改善箇所説明図

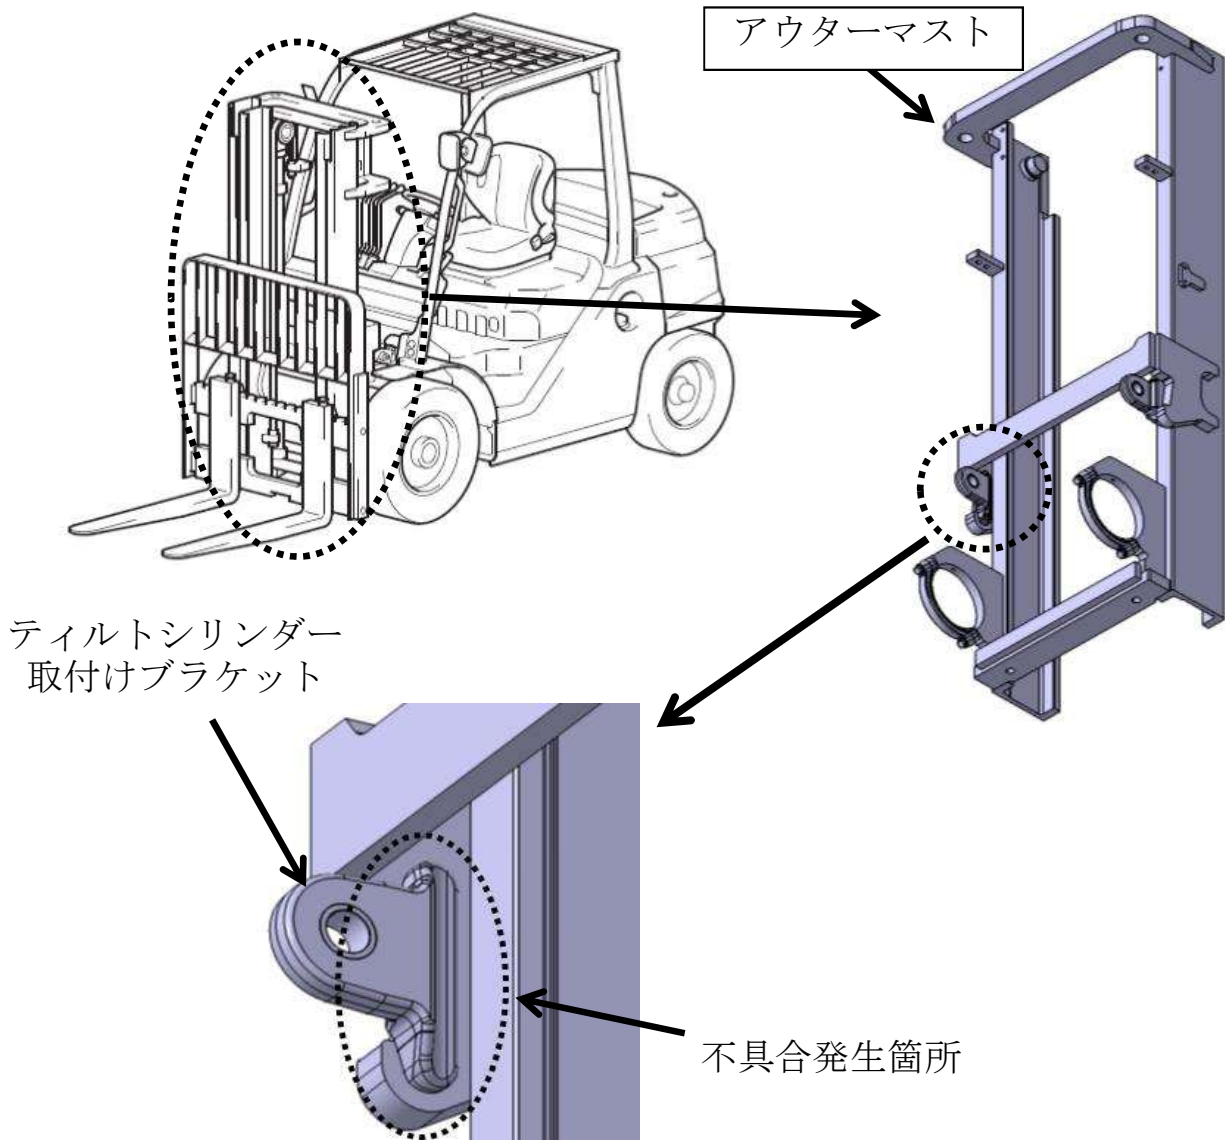
エンジン式フォークリフトの荷役装置において、アウターマストを前後傾させるテイルトシリンダーの取付けブラケット強度が不足するため、当該部位への負荷の大きい荷役作業を繰り返し行くと、当該ブラケットに亀裂が生じるものがある。そのため、そのまま使用を続けると、当該ブラケットが破断し、荷役作業ができなくなるおそれがある。

全車両、アウターマストを対策品に交換する。
